DOHODA

o úhradě nákladů souvisejících s odstraněním reklamovaných vad díla a odstraněním uplatněných vad díla (dále jen „dohoda“)

**Znalecký posudek č. 316/03/2019
vyžádaný
Městem Bílina, Břežánská 50/4, Bílina
objednávka 10/2019/M**

Popsat stav a zjistit příčinu deformace opěrné stěny na Pražské ulici – Masarykova
výšina v Bílině.

F6 stržení ochranné vrstvy PVC pletiva košů prasklé pletivo

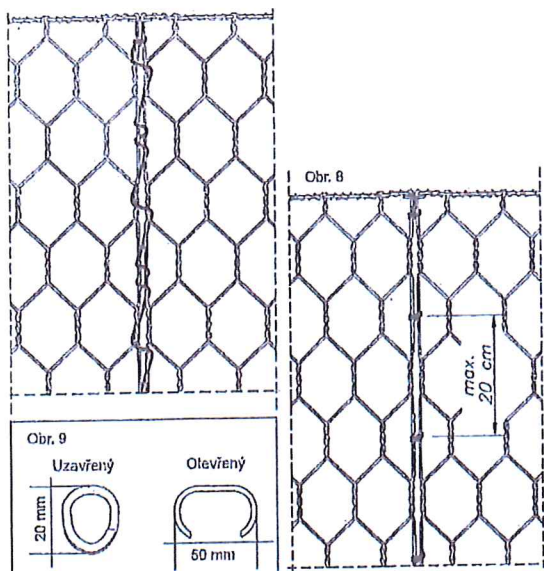
Přes kvalitu drátů sítě košů, deklarovanou v technickém listě, je zničením povlaku pletiva snížena životnost systému.

Koše vykazují místa, kde je prasklá čelní síťovina (F6). Poškození ohrožuje statiku koše.

F10 výplň koše

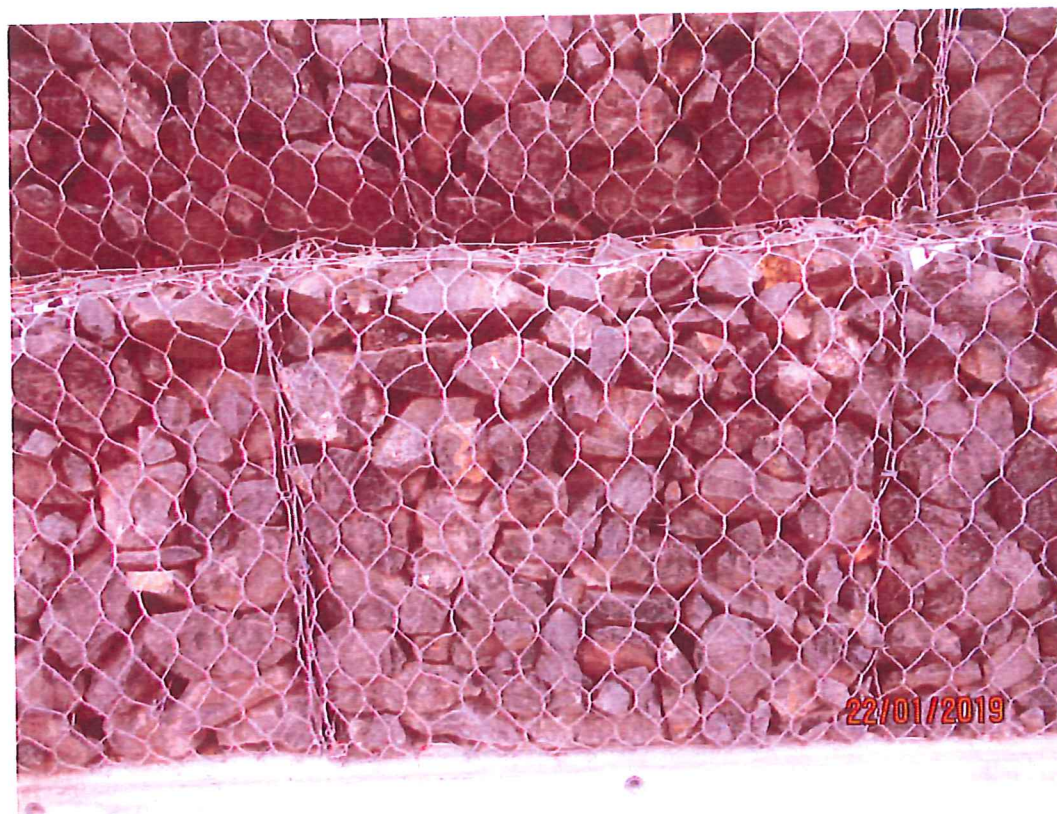
Podstatná část košů je vyplněna nasypáním kameniva (F10 a ostatní). Ve výplni je i drobný štěrk a jemná frakce.

Pro výplň byl zvolen **nevhodný materiál**. Použito bylo **kamenivo štípané, ne lomový kámen**. Kamenivo nebylo pečlivě skládáno, jednotlivé kameny nejsou provázány a klínovány s minimální mezerovítoestí, ale v podstatné většině ploch vsypáno do košů.

F11 výplň rohového koše

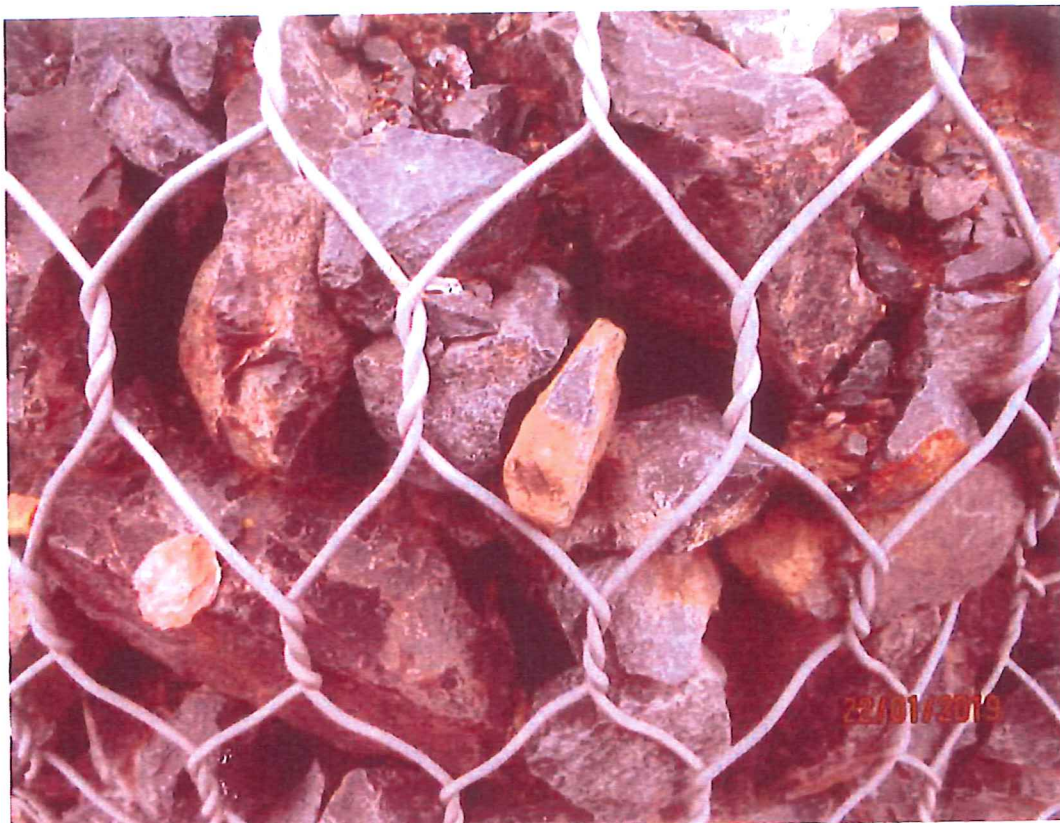
Z prohlídky je patrné, že na některých místech (F11) byla snaha o vyskládání čelní vrstvy koše. Kámen má nevhodný lom a při skládání byly do mezer vkládány kameny menší, než jsou oka sítě. Vkládané

drobné kameny neslouží jako klínování větších a lze jimi volně pohybovat, hrozi vypadávání, pokud nevypadly již dříve. Zde byl porušen bod 3 technického listu *GABIONY (DRÁTKOŠE)*, kde je uvedeno : *naplňte jednotlivé kameny, jejichž velikost není menší, než rozměr „D“ u ok pletiva...*
